Objet : Demande d'accès n° 2023-08-053 – Lettre de réponse

1.2 Intervention	
N° d'intervention : 301547741	Type d'intervention : Inspection de conformité
N° de gestion doc. : 7610-09-01-0580005	N° de document : 402086534
But de l'intervention : Vérifier la conformité des travaux de réparation du bassin d'accumulation des eaux minière du site Goodwood - Tata Steel Mineral Canada inc.

#	Numéro	Titre
1	1	Grille d'inspection : Tata Steel Minerals Canada Ltd. / Réparation du bassin d'accumulation des eaux minières – Site minier Goodwood

Photo 1 : Crête de la digue du bassin d'accumulation des eaux minières. La fissure qui était présente a été excavée et un nouvel enrochement a été mise en place jusqu'au niveau d'origine. Aucun instrument de surveillance de la digue n'y a été installé pour le moment.

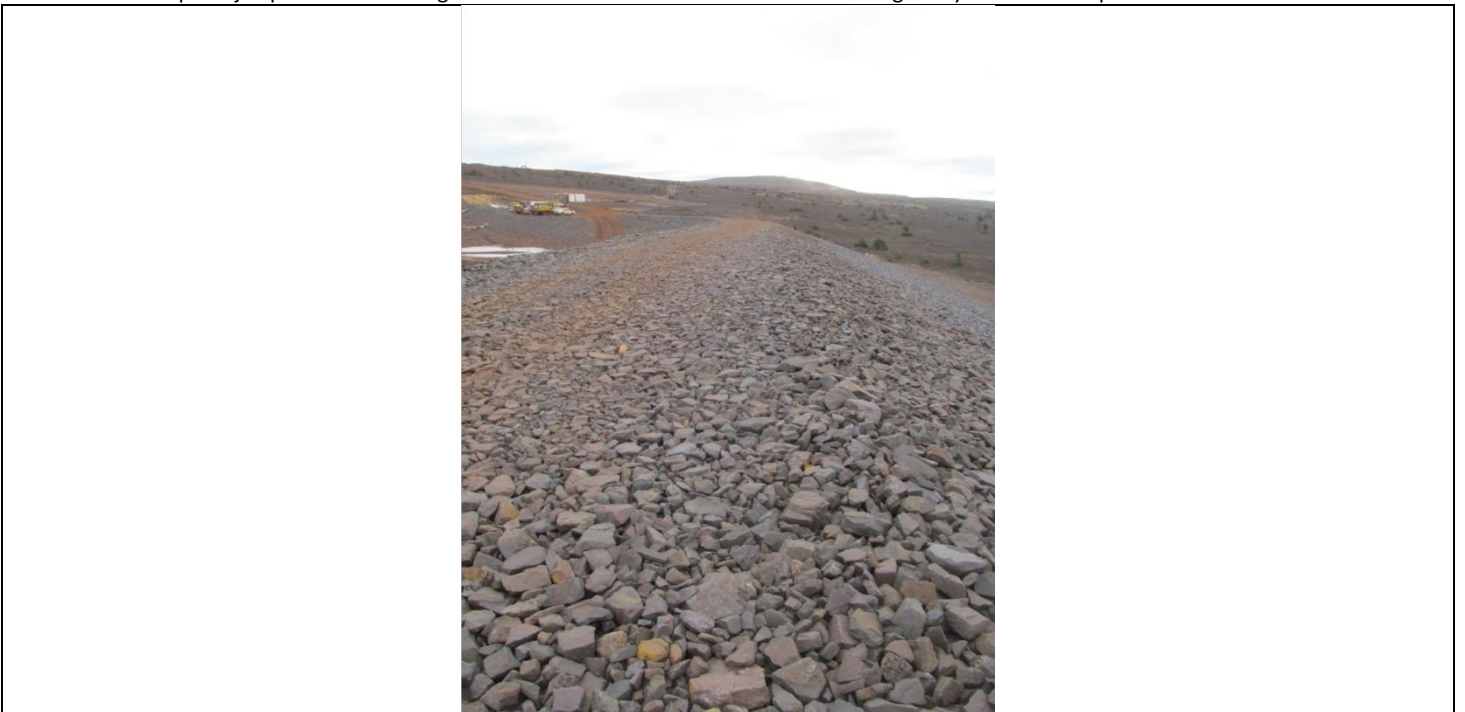
- La fissure sur la crête de la digue a été réparée tel que prévue à l'autorisation (photos 1 et 2). Seule l'installation des instruments de suivi géotechnique de la digue sont absents. Le surveillant de chantier me dit que le programme de surveillance de la digue sera préparé cet hiver afin de pouvoir procéder à l'installation des instruments nécessaires au printemps prochain. Il m'assure que l'utilisation du bassin sera sécuritaire dès le printemps prochain. Il ajoute qu'une note officielle à cet effet sera préparée par <sup>Art 23, 24</sup>, incluant le plan de mise en eau du bassin, et qu'il sera fourni à TSMC. J'indique à la gestionnaire que la préparation d'un programme de surveillance de la digue est un engagement inscrit à l'autorisation émise par notre Ministère. Ainsi, je souhaite recevoir la note de <sup>Art 23, 24</sup> ainsi que le programme de suivi lorsqu'ils seront disponibles.
